**Всемирный форум для согласования правил
в области транспортных средств**

173-я сессия

Рассмотрение проектов поправок к действующим
правилам, представленных GRSG**Предложение по дополнению 6 к поправкам серии 01
к Правилам № 43 (безопасные стеклянные материалы)****Представлено Рабочей группой по общим предписаниям,
касающимся безопасности***

Рис. 4.1

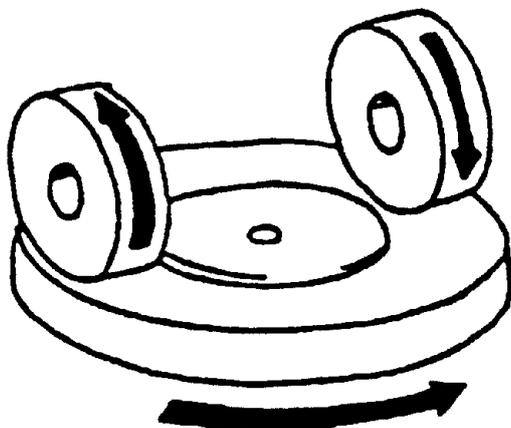
Пункты 4.1.1–4.1.2 изменить следующим образом (с изменением также нумерации рис. 4 на 4.1 и включением нового рис. 4.2):

«4.1.1 Приспособление для испытания на абразивную стойкость¹, схематически изображенное на рис. 4.1 и 4.2, состоит из следующих элементов:

Рис. 4.2

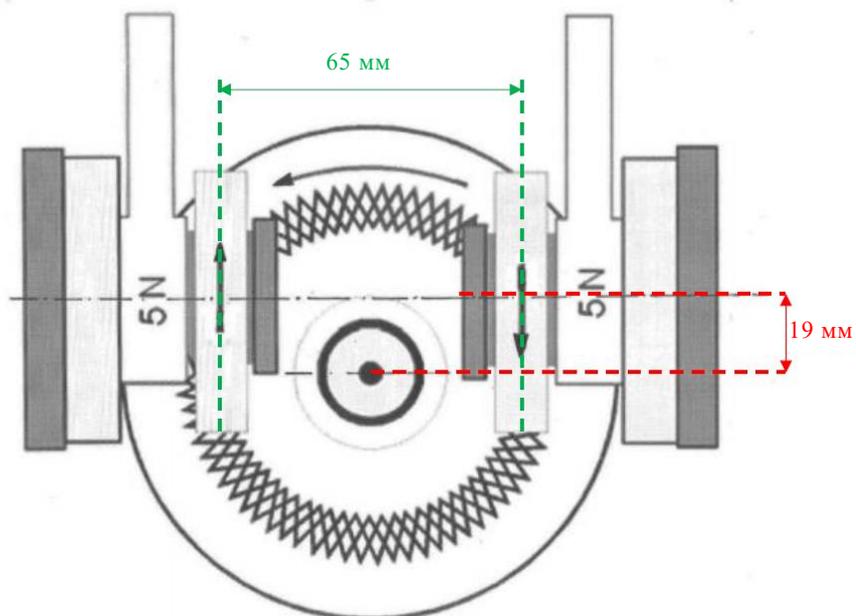
Фактический вес роликов, действующий на испытательный образец, расстояние между плоскостями симметрии роликов и смещением между осями валликов и вращающегося диска указаны на рисунке (значения округлены до целых величин).

Рис. 5.1
Прибор для измерения уменьшения света

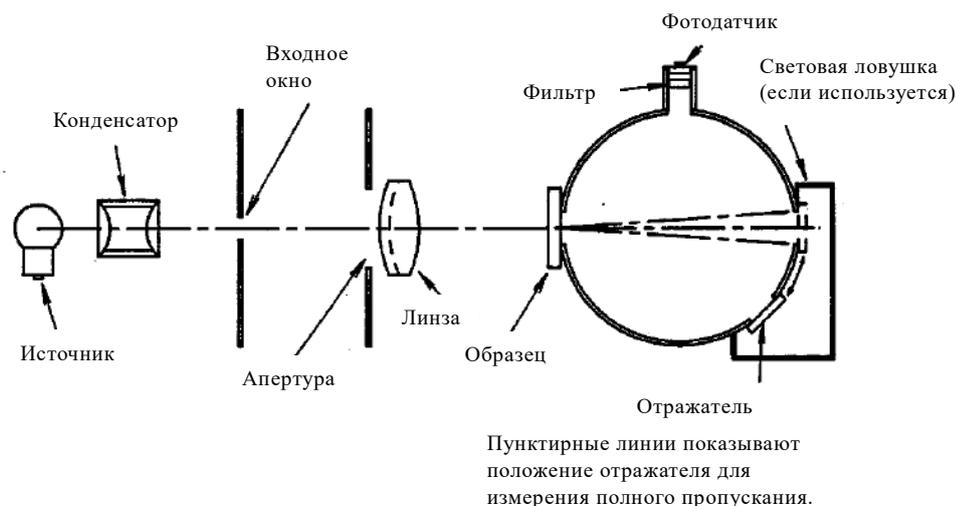
«4.1.3 Прибор для измерения уменьшения видимости⁷ показан схематично на рис. 5.1 и состоит из:».

Пункты 4.1.4 и 4.1.5 изменить следующим образом (см. также рис. 5.1):

Рис. 5.2

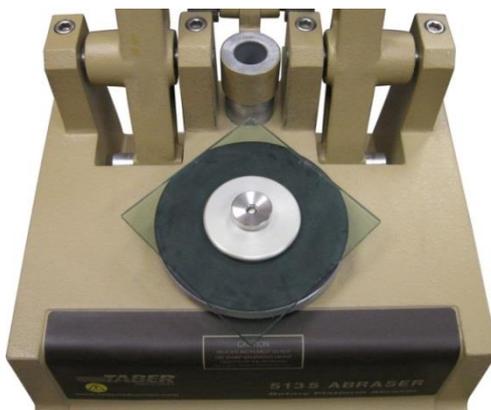
Включить новые пункты 4.4.4–4.4.6 следующего содержания (включив также новый рис. 5.2):

Испытательный образец помещают на вращающийся диск приспособления для проведения испытания на абразивную стойкость стороной, подлежащей абразивной обработке, вверх. Испытательный образец устанавливают под углом 45° по отношению к передней части машины, как показано на рис. 5.2. Образец закрепляют с помощью прижима и гайки. На приспособление для испытания на абразивную стойкость устанавливают нагрузку, соответствующую общей нагрузке, равной 500 г (в расчете на ролик). Опускают всасывающий наконечник и устанавливают его на высоте 1 мм над поверхностью образца с помощью плоского щупа толщиной 1 мм или цилиндрического щупа диаметром 1 мм. После установки высоты всасывающего наконечника убедиться в том, что задний отводящий наконечник не касается поверхности испытательного образца.

«Рис. 2а:

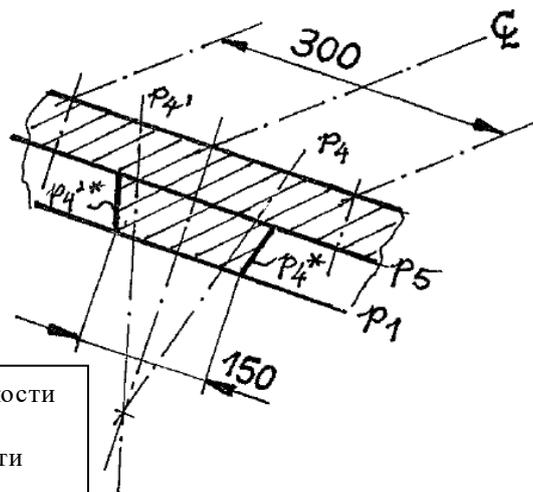
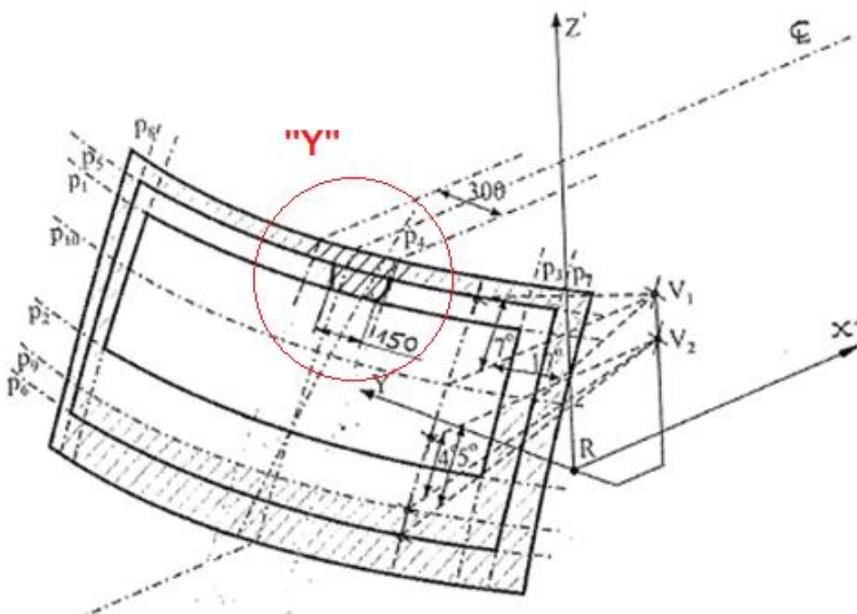
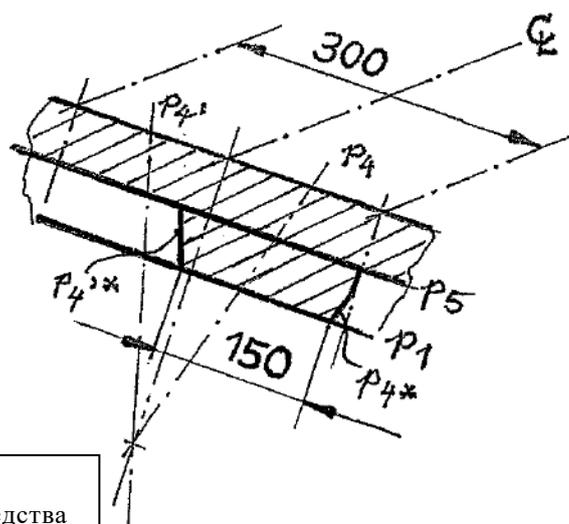
Приложение 21, рис. 2а изменить следующим образом:
